変更設計
 2工区 : G・H・I 系統
 : J・K・L 系統

図面	工事名称 高崎市高校大規模改修工事 (空調) 機械1工区	図面名称 屋上空調設備平面図	縮尺 S=1:100	図面番号 M-10
工事場所	原町市真地248番地			平成 年 月 日

工事名称	真和成高校校舎 (図書室等) 増改築工事		
図面名称	1 階平面図		
会社名	有限会社 沖宮工業		
年月日	竣工	縮尺	S-1/60
承認図	番号	設計者	
検印

図面番号
M-6
6/6

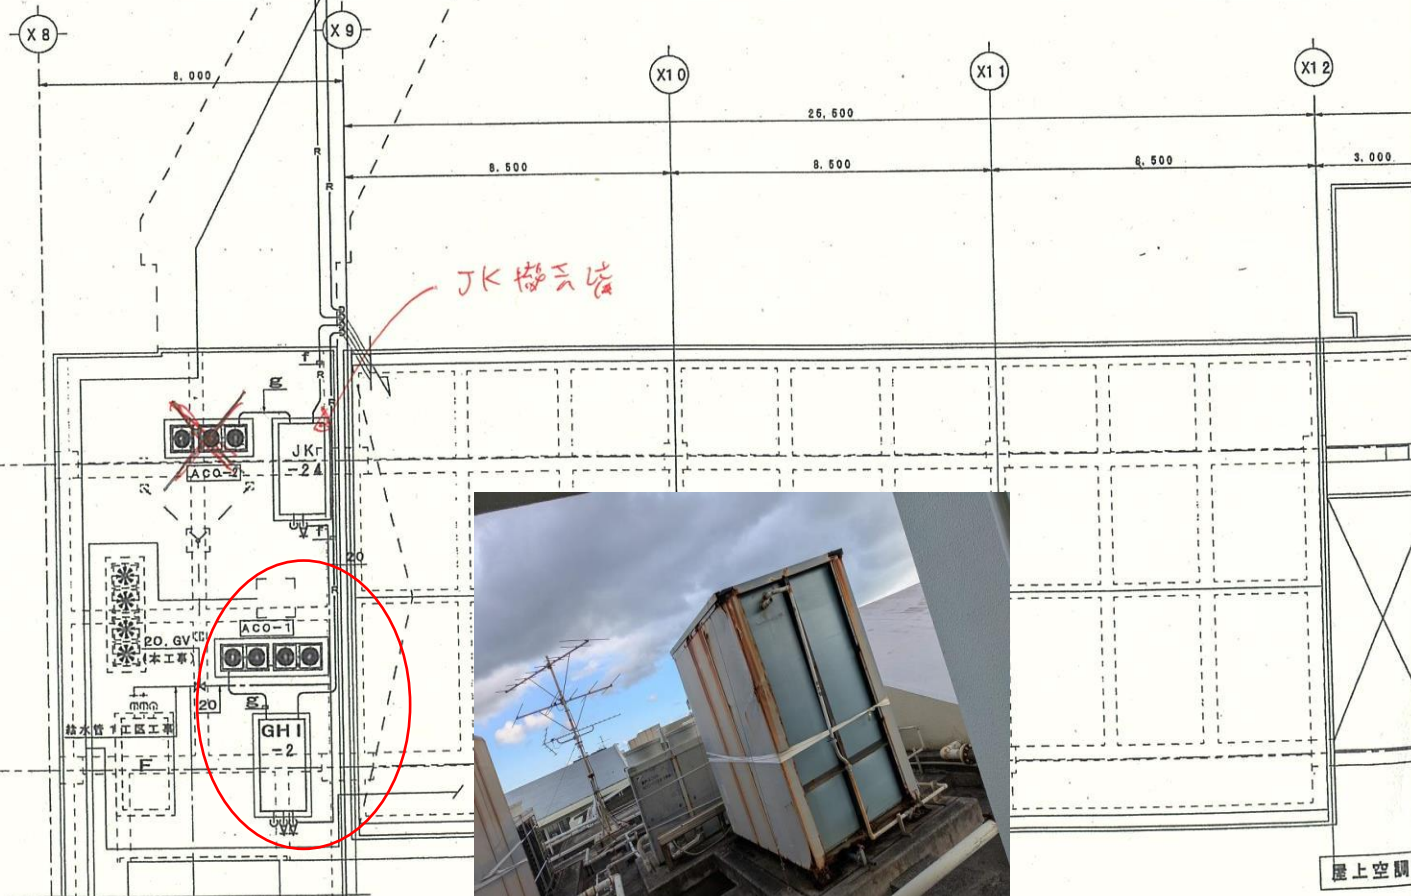
図書館授業スペース
の為、修理が必要。

室外機 (2F屋上)
RZRP140BY
室内機
FHCP140FC
修理不能 (今回更新)

撤去済。ルームクーラーへ変更

修理不能

不具合
